**REGULERINGSFORSLAG TIL
OFFENTLIG ETTERSYN**

Fagnotat

**Forslag til detaljregulering – offentlig ettersyn
Arna, Gnr. 306, Bnr. 1 mfl., Gaupås Høydebasseng arealplan-ID
71150000**

Figur 4. Trykkøkingsstasjonen er foreslått plassert i området markert som «skur».

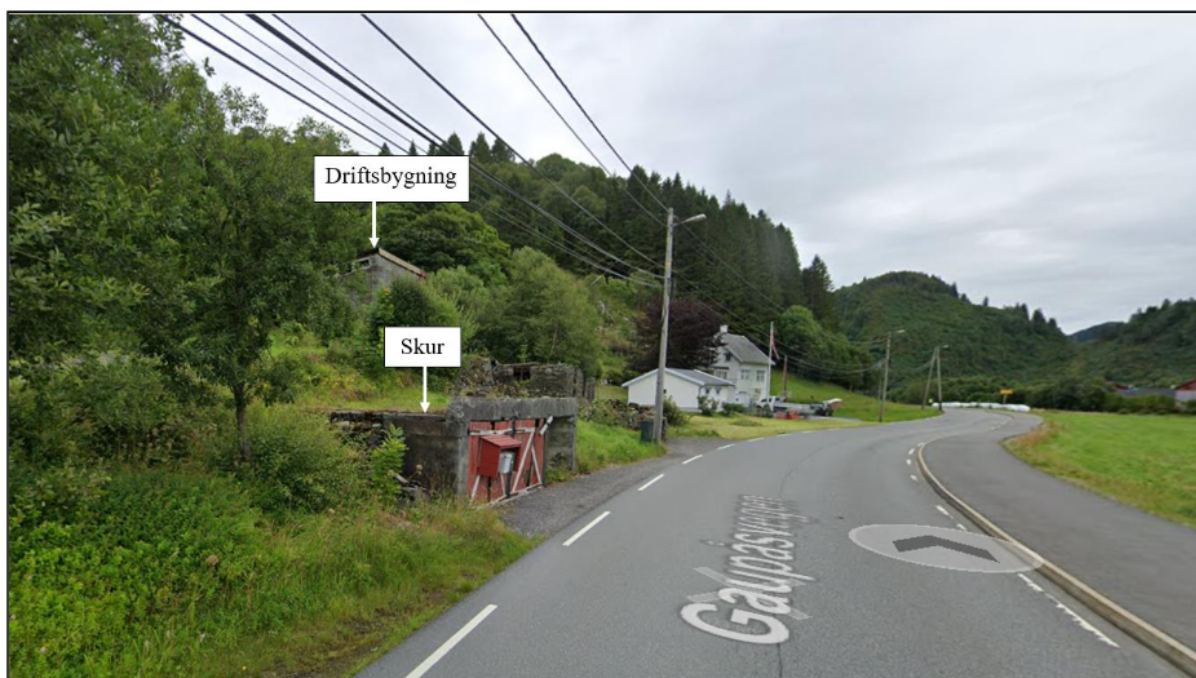
Trykkøkningsstasjonen er ikke utredet eller omtalt noe nærmere utover areal- og høydebegrensningene. Den er heller ikke omtalt i klimagassberegningene, verken nybygget eller kvaliteten på det gamle fundamentet den er foreslått plassert. Det går fram av planbeskrivelsen at restene av en driftsbygning kan komme i konflikt med plasseringen. Driftsbygningen ligger utenfor arealformålet VF2. Driftsbygningen ligger innenfor arealformålet LNRF. PBE legger til grunn at trykkøkningsstasjonen skal ligge innenfor VF2 og at nødvendig tilleggsareal for etablering av denne også vil løses innenfor arealformålet. PBE forutsetter videre at trykkøkningsstasjonen vises i illustrasjonsmaterialet, og at klimagassberegningene blir oppdatert med nybygg av trykkøkningsstasjonen og riving av skuret, før sluttbehandling av planforslaget.

Figur 6. T.v.: Friluftsområder ved planområdet. Planområdet er markert med svart ring og ligger i friluftsområdet Høgehaugen. T.h. "Russerstien", en sti som går til høyre for planområdet.

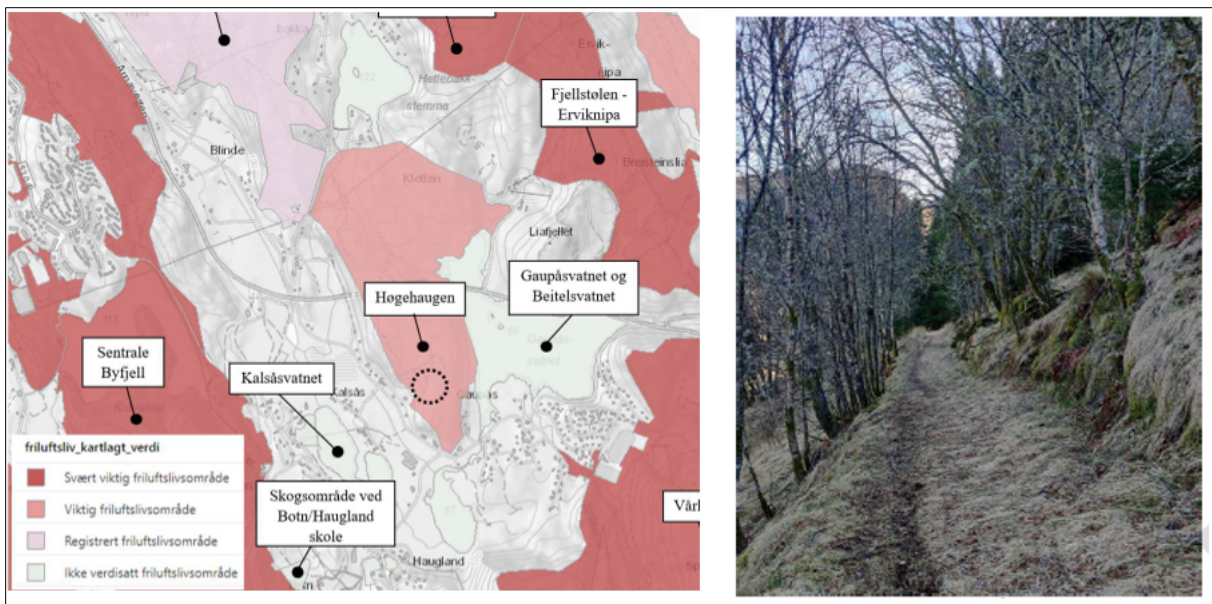
Helsevernenheten har spilt inn at det må sikres tilgang i anleggsfasen. Forslagsstillers vurdering er at i anleggsfasen vil alternativ tilkomst skje via «russerstien» øst for planområdet.

PBE aksepterer at «russerstien» fungerer som hovedturtrasé i anleggsfasen. Forslaget om gjenbruk av masser fra anleggsfasen på stedet vurderes i prinsippet som en fornuftig med henhold til kutt i utslipp fra transport og ønsket effekt som vegetasjonsskjerm. Vegetasjonsskjermen vil derimot ha svært begrenset effekt på nærvirkningen og ingen effekt på fjernvirkningen for naboer. Den begrensede virkningen av vegetasjonsskjermen gjør at PBE vurderer at den ikke trenger å bli etablert, eventuelt kan gjøres mindre for å heller ivareta vannbassenget som er en del av kulturmiljøet.
